Rapport sur la consultation publique formelle concernant les propositions de règlement technique fédéral modifié et les exigences générales RfG, DCC, HVDC et stockage

Rapport over de formele openbare raadpleging betreffende de voorstellen voor een aangepast federaal technisch reglement en algemene eisen RfG, DCC, HVDC en opslag

17/05/2018

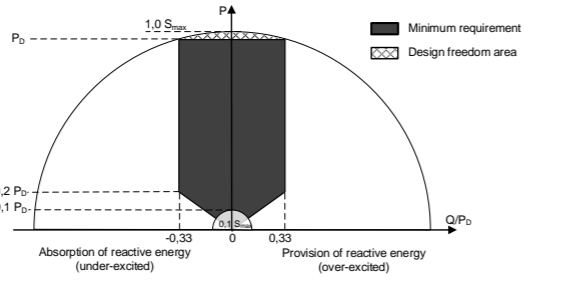
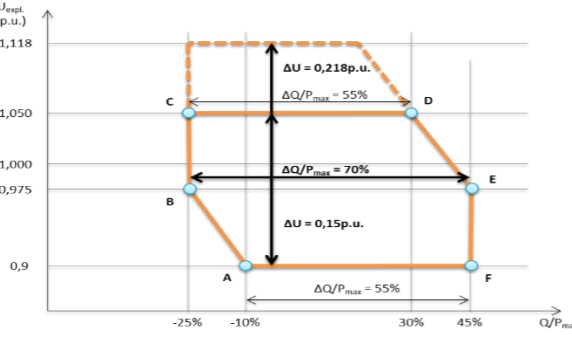
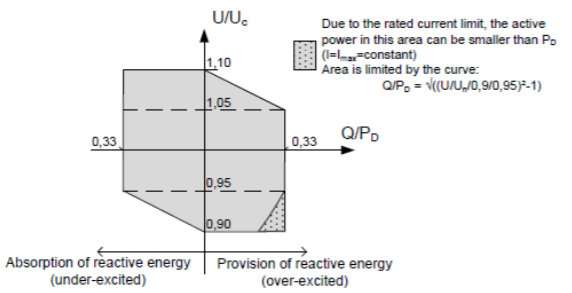
FEBEG	"...2° wanneer de commissie beslist om een of meerdere van deze nieuwe technische voorschriften met terugwerkende kracht toe te passen." <u>Opmerking</u> : De Europese Netwerkkodes voorzien niet dat dit met terugwerkende kracht kan.	OK: tekst aldus aangepast	OK : texte adapté en ce sens
Art. 74 §3	FEBEG	"...bestaande aansluitingsinstallaties..." <u>Opmerking</u> : Moet dit ook niet 'nieuwe aansluitingsinstallaties' zijn ?	OK: vertaling afstemmen op de FR-versie	OK: aligner traduction avec la version FR
Art. 74 §4	FEBEG	<u>Opmerking</u> ivm [1°] 'tegelijk minder dan 50%: Dit kan niet. Strenger dan RfG.	OK: vertaling afstemmen op de FR-versie	OK: aligner traduction avec la version FR

<p>Europese definitie moet worden toegepast Daarboven is et is de bedoeling kritische last te voeden, in weerwil van hoeveel vermogen dit vertegenwoordigt.</p> <p><i>"...tijdens de aansluitingsprocedure van deze productie-eenheid."</i> <u>Opmerking:</u> wat wordt hiermee precies bedoeld? Definitie?</p>	<p>Alle specifieke technische eisen worden vastgelegd tijdens de aansluitingsprocedure, net zoals die specifieke exploitatievoorwaarden.</p>	<p>L'ensemble des exigences techniques spécifiques sont fixées pendant la procédure de raccordement, tout comme ces conditions d'exploitation spécifiques.</p>
	Febeliec/BASF	<p>Voorstel volledig nieuw § 4: § 4. Een productie-eenheid die ingebed is binnen het net van een verbruiksinstallatie zoals bedoeld in artikel 38 §3 a) of binnen een CDS zoals bedoeld in artikel 38 §3 c) van deze Titel kan bijzondere voorwaarden genieten om zich te ontkoppelen van het transmissienet of het CDS of kan bijzondere voorwaarden genieten voor wat de specificaties van de generatoren betreft. <u>Opmerking:</u> Voor Febeliec is het belangrijk deze paragraaf toe te voegen, alsook de door Elia voorgestelde volgende paragrafen te herschrijven om drie verschillende gevallen te dekken, met name eilandbedrijf, ont koppeling van generatoren en procesgedreven generatoren. Zie voorstel BASF. <u>Opmerking:</u></p> <ul style="list-style-type: none"> • voorstel is gebaseerd op overweging Europese netcode RfG nr. 28 • Specifieke warmtekrachtinstallaties : specifiek om het verschil met de standaard WKK aan te duiden, de WKK koppelt stroom en warmte meestal vanuit gas, hier wordt warmte of de ontspanningsenergie in een restgas als bron aan kracht (elektriciteit) gekoppeld • Deze paragraaf laat toe procesgeneratoren, die als doel hebben energie-efficiënt chemie te bedrijven (via energie-recuperatie), afwijkende specs te geven. 	<p>De tekst van artikel 74 § 4 is aangepast, rekening houdend met het voorstel van Febeliec/BASF en met de discussie in Users' Group in dit verband.</p>	<p>Le texte de l'article 74 § 4 est adapté, en tenant compte de la proposition de Febeliec/BASF et des discussions en Users' Group sur le sujet.</p>

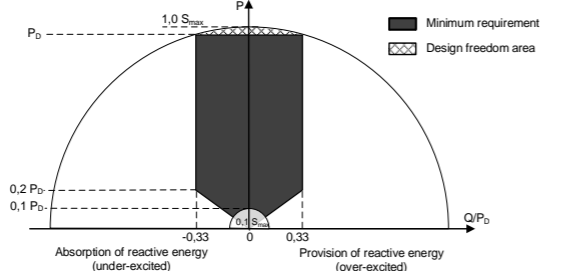
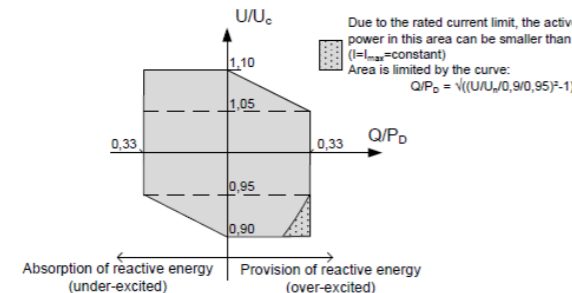
Febeliec	“...pour le raccordement des unités de pompage-turbinage... » <u>Opmerking:</u> Alleen op nieuwe pump storage of ook op bestaande? De formulering is onduidelijk op dit punt. Febeliec heeft een vermoeden dat bestaande opslageenheden vergeten zijn in deze versie van het FTR. Bovendien blijft ook de opmerking over opslageenheden gelden, met betrekking tot de verschillende behandeling voor bestaande versus nieuwe installaties enerzijds en tussen pump storage versus andere opslageenheden anderzijds.		
Art. 86 §1	FEPEG	“...met het net waarop ze is aangesloten...” <u>Opmerking:</u> Dus niet voor eenheden niet aangesloten op het net. Maar deze vallen steeds buiten de wet. Waarom dit nog expliciet vermelden? “Overeenkomstig artikel 13.1.(a), ii en iii van de Europese netcode RfG, ongeacht of de productie-eenheid van het type B, C of D is, moet deze synchron met het net kunnen werken gedurende een periode die is vastgelegd in onderlinge overeenstemming tussen deze productie-eenheid en de transmissienetbeheerder in het aansluitingscontract indien de netfrequentie, gemeten in de regelzone, tussen 51,5 Hz en 52,5 Hz ligt. Voor de productie-eenheden van het type A moeten zij de duur van de technische werking meedelen aan de transmissienetbeheerder en deze ter beschikking stellen van de transmissienetbeheerder volgens de modaliteiten vastgelegd in het aansluitingscontract.” <u>Opmerking:</u> de RfG code maakt geen verschil tussen type A en de andere types; Waarom hier wel? Dit is niet conform RfG <u>Opmerking:</u> wanneer er verwezen wordt naar de Europese netcodes is het aan te raden dat deze bepalingen integraal worden overgenomen, en niet volgens eigen interpretatie. De NC RfG maakt in deze context geen onderscheid tussen	Artikel 86, § 1 is verduidelijkt. Type A vereist geen gedetailleerde simulatiestudies of gedetailleerde analyse tijdens de nalevingsprocedure, dus de speciale bepaling is hier bedoeld om de last voor de eigenaar te verminderen. De duur is beschikbaar in de homologatierapporten.	L’article 86 § 1 a été clarifié. Le type A ne nécessite pas d’études de simulation détaillées, ni d’analyse détaillée lors de la procédure de conformité, la disposition spéciale ici a donc pour objectif d’alléger la charge pour le propriétaire. La durée est disponible dans les rapports d’homologation.

type A en de andere types. Dit geldt ook voor bijvoorbeeld artikel 96, §2 waar de ondergrens van 110 kV in de NC RfG niet wordt vermeld.		
Art. 86 §2.	FEBEG	<p><u>Opmerking</u> ivm 'profiel van onderfrequentie': Dit is in strijd met Rec.25 van RfG dat bepaalt dat ".Therefore countermeasures should be adopted, to avoid a larger rate of change of frequency during high RES production". Hiermee verschuift de last van de hoge ROCOF naar de gebruikers daar waar RfG oplegt om de ROCOF te bepreken.</p> <p><u>Opmerking</u> ivm '2 Hz per seconde': De CIRED studie van juni 2017 met als titel "NDZ of an anti-islanding protection with ROCOF threshold" stelt een waarde van 0.5 Hz/szec voor. Dit verschil is niet aanvaardbaar en vraagt om een verrechtvaardiging.</p>	<p>Dit is inderdaad besproken in het kader van de ENTSO-e workshops over de coördinatie van frequentieparameters. Zie de definitieve versie van de IGD over 'Rate of Change Withstanding Capability' gepubliceerd op 31 januari 2018 voor meer informatie. Het is erg belangrijk dat de RoCoF-vereiste wordt geharmoniseerd in de continentale synchrone zone.</p> <p>Eis en artikel 86 § 2 zijn aangepast om de mogelijkheid in te bouwen om een lagere drempel per geval te implementeren</p>	<p>Cela a en effet été discuté dans le cadre des workshops ENTSO-e sur la coordination des paramètres de fréquence. Voir la version finale de l'IGD sur 'Rate of Change Withstanding Capability' publiée le 31 janvier 2018 pour plus de détails. Il est très important que l'exigence RoCoF soit harmonisée dans la zone synchrone continentale.</p> <p>L'exigence et l'art 86 § 2 ont été adaptés pour inclure la possibilité de mettre en œuvre un seuil inférieur au cas par cas.</p>
